Documento digital firmado electrónicamente Circular OAF 6/2025

- **Licitación Pública N° 18/2025**
 - **ACTUACIÓN INTERNA FG N° 30-0015638**
 - **CIRCULAR OAF N° 06/2025**
-
- **OBJETO: “Provisión e instalación de sistema de detección de incendio”**

REFERENCIAS INCENDIO

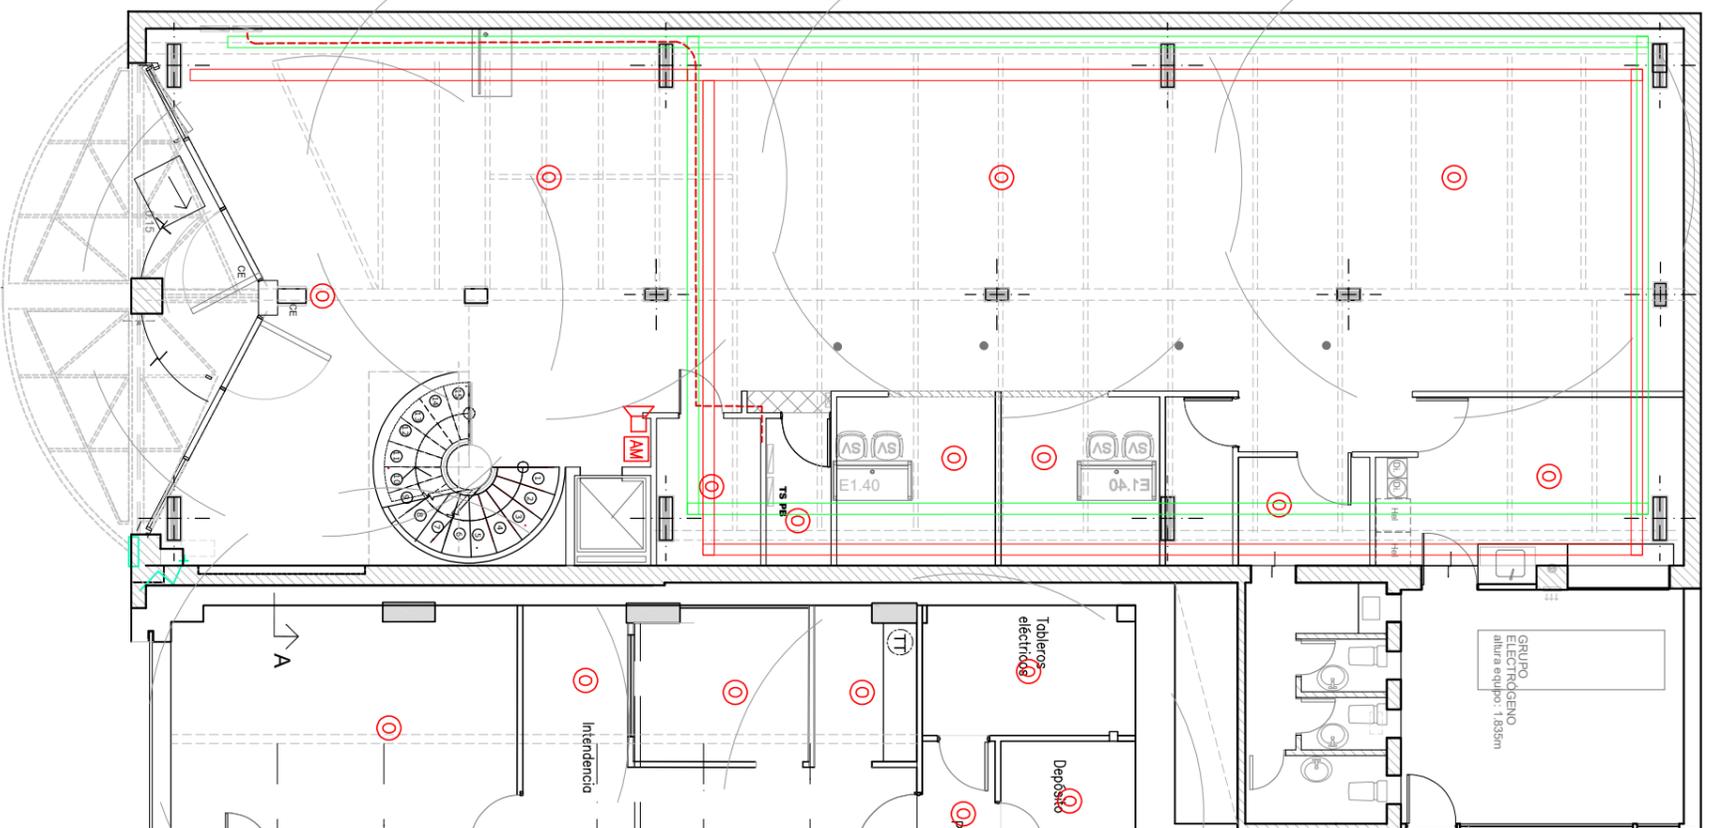
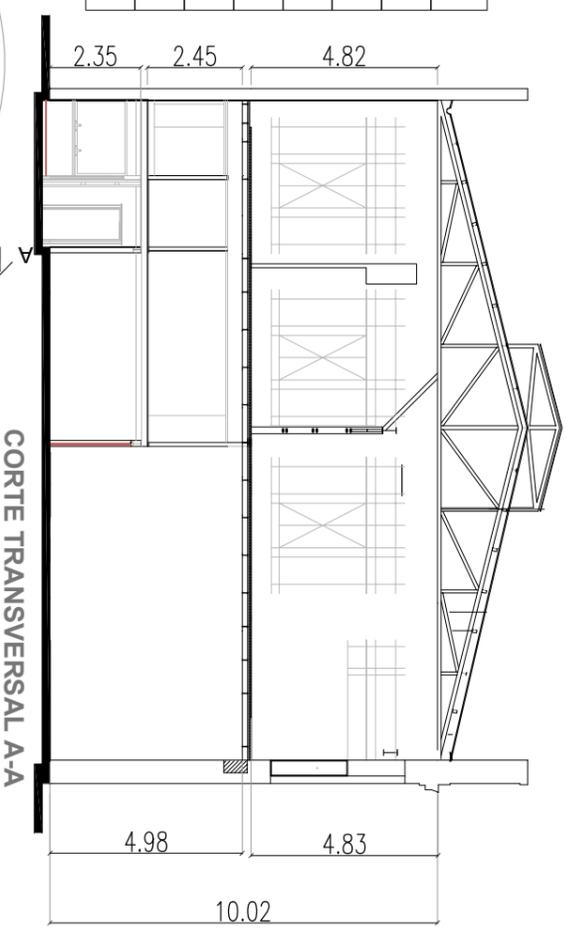
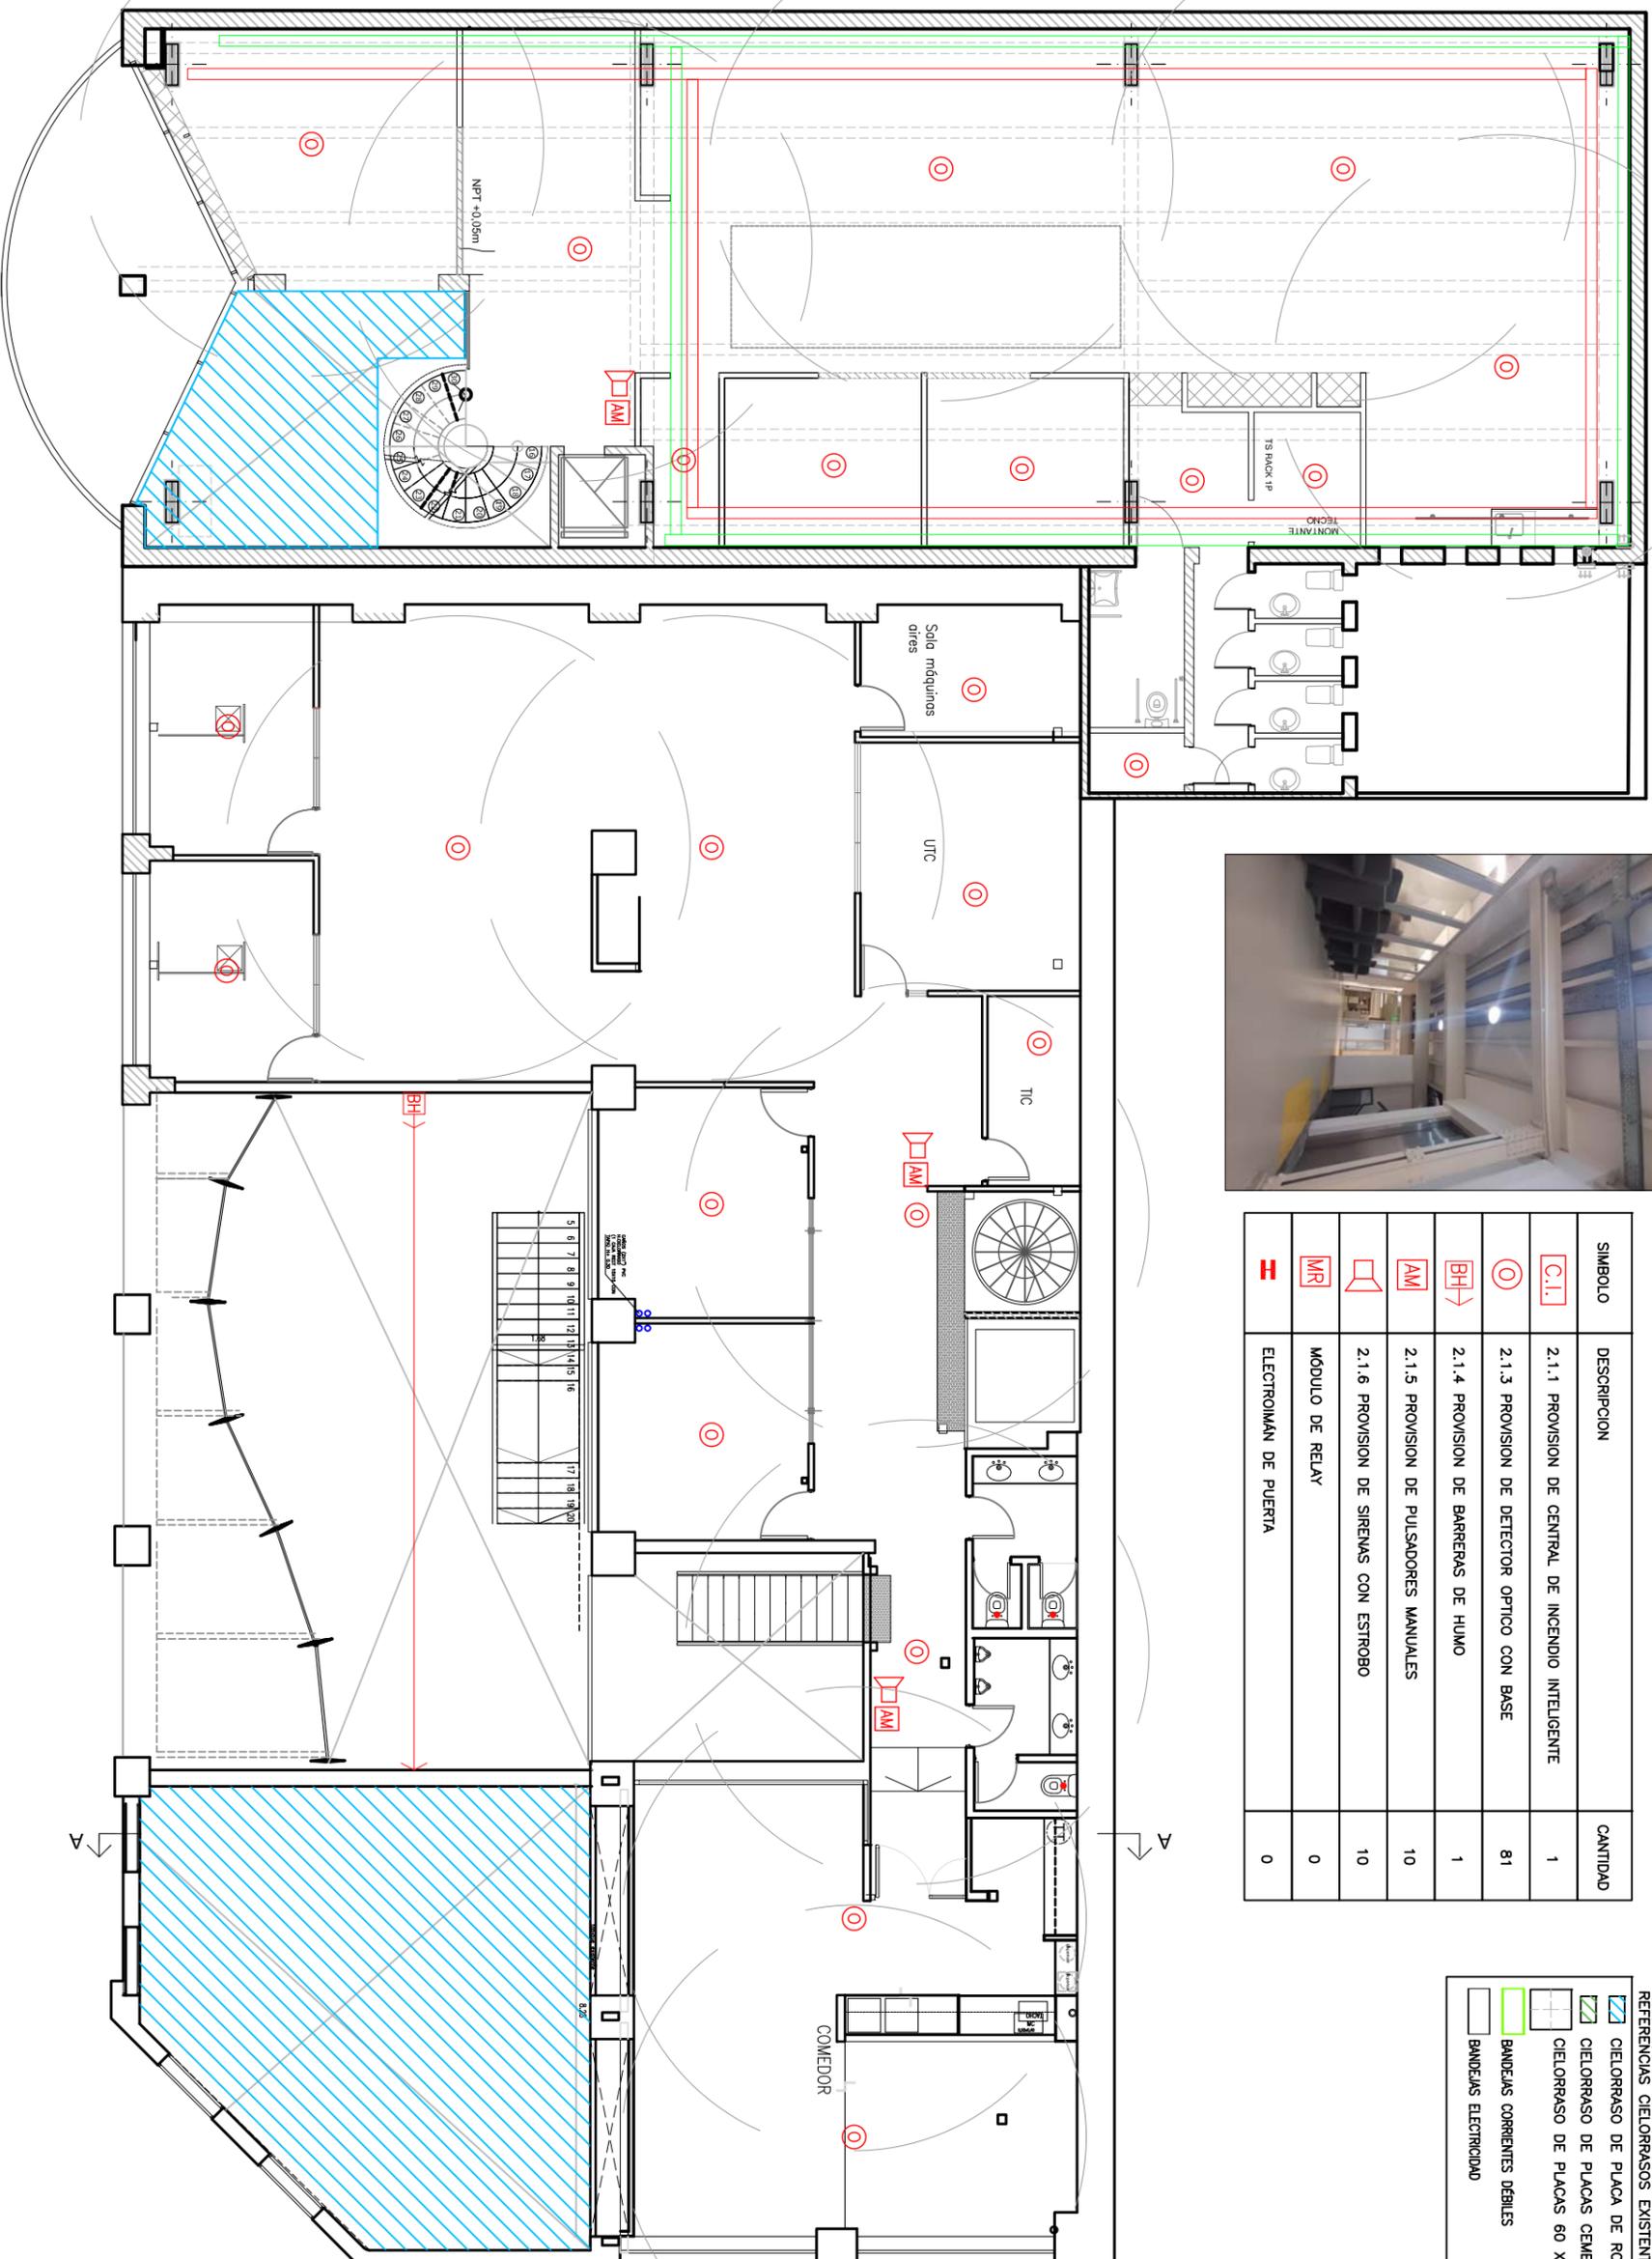
No se encuentra aclarado en el pliego la provisión de la alimentación de 220v para las centrales contra incendios, se debe contemplar esta provisión?

Para las centrales a instalar en las sedes de Magallanes 1269, Azopardo 1315/1335 y Cochabamba 120 (renglones N°3, N°4 y N°5) se deberá proveer y ejecutar el tendido de la alimentación eléctrica desde el tablero eléctrico existente indicado en los planos adjuntos, mediante circuito dedicado monofásico 220 V, con protección termomagnética 2x16A y diferencial 2x20A, cableado LS0H de sección 2,5 mm², canalización metálica independiente y puesta a tierra conforme AEA 90364. De no haber espacio suficiente, se debe contemplar agregar gabinete independiente para las protecciones. El dimensionamiento y forma del tendido deberá ser relevado en instancia de visita técnica a las sedes.
